改善箇所説明図

【走行用油圧ポンプ】

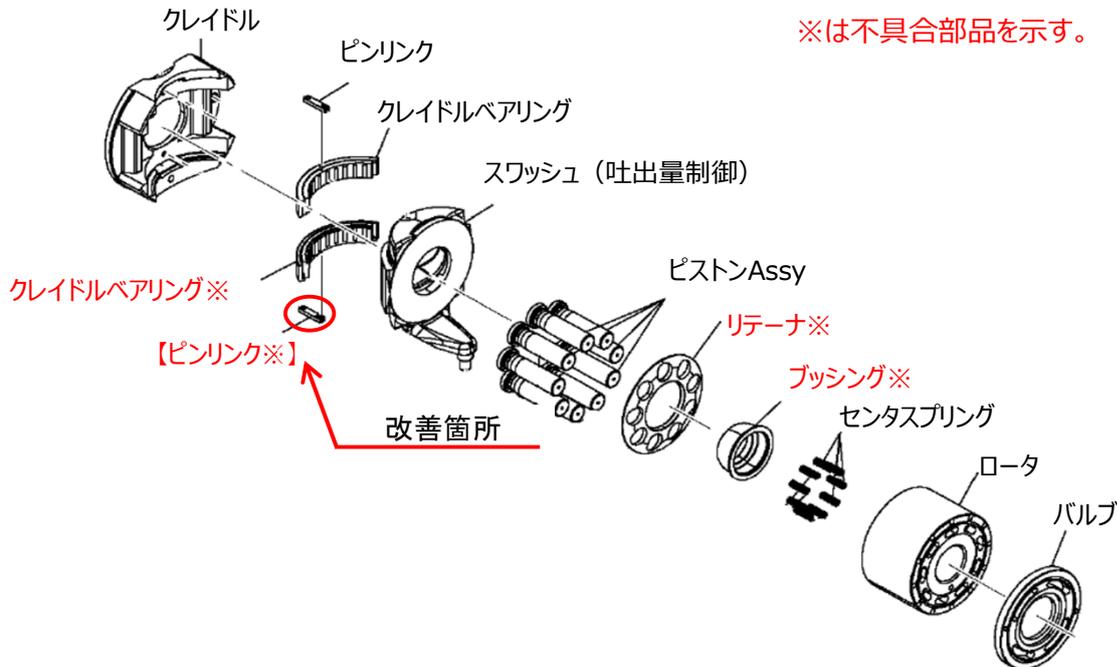
不具合発生箇所

※は不具合部品を示す。

タイヤローラーの走行用油圧ポンプにおいて、ポンプ内で使用されているピンリンクを加工する設備の管理が不適切なため、加工不良により強度が不足するものがある。そのため、当該ピンリンクの摩耗が進行し、ポンプ内で脱落することによりピンリンクが他の内部部品を損傷させ、最悪の場合、駐車ブレーキの解除ができなくなり走行不能となるおそれがある。

全車両、走行用油圧ポンプを良品に交換する。
